平成 20 年 7 月 1 日

いすゞ自動車（株）による燃料タンクキャップの自主改善の実施について

不具合箇所説明図

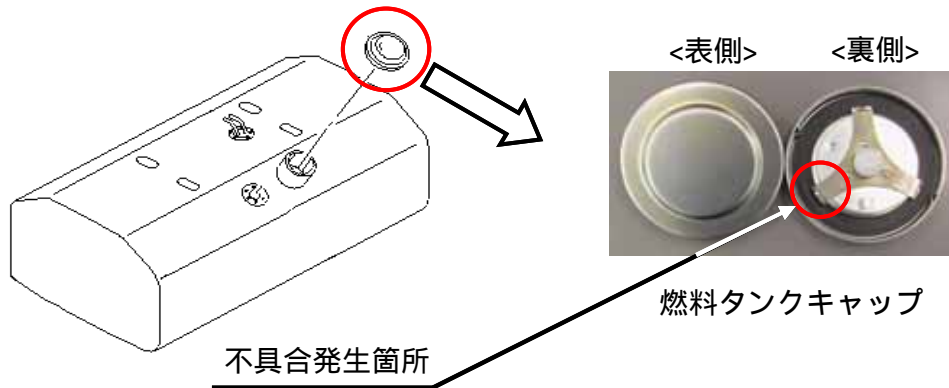
補用品として出荷した大型トラック用燃料タンクキャップの爪部の硬度が不足しているものがあるため、使用過程において当該爪部が変形し、キャップの保持力が低下するものがある。そのため、そのままの状態で使用を続けると燃料タンクキャップの保持力がなくなり、燃料が漏れるまたは、燃料タンクキャップが脱落するおそれがある。

改善の内容: 燃料タンクキャップを点検し、不具合品の場合は良品と交換する。
